Европейская экономическая комиссия

Пятьдесят восьмая сессия

Правила № 7 (габаритные огни, стоп-сигналы и контурные огни)

Предложение по дополнению 22 к поправкам серии 02 к Правилам № 7 (габаритные огни, стоп-сигналы и контурные огни)

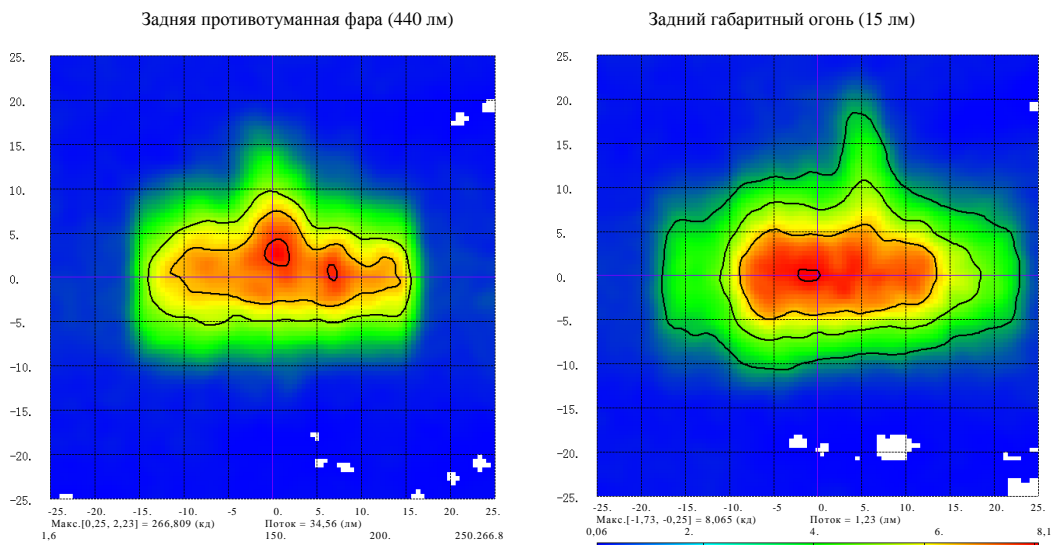
Результат моделирования вариантов использования источника света P21/4W при помощи соответствующего программного обеспечения:

9. Моделирование показывает, что максимальная сила света задней противотуманной фары составляет 266,8 кд, а заднего габаритного огня – 8,1 кд. С учетом соотношения светового потока обеих нитей накала максимальная сила света заднего габаритного огня должна составлять 9,1 кд, однако результатом моделирования является значение 8,1 кд. Это объясняется тем, что основная нить накала помещается в фокусной точке отражателя, между тем как вторая нить накала не помещается в этой точке.
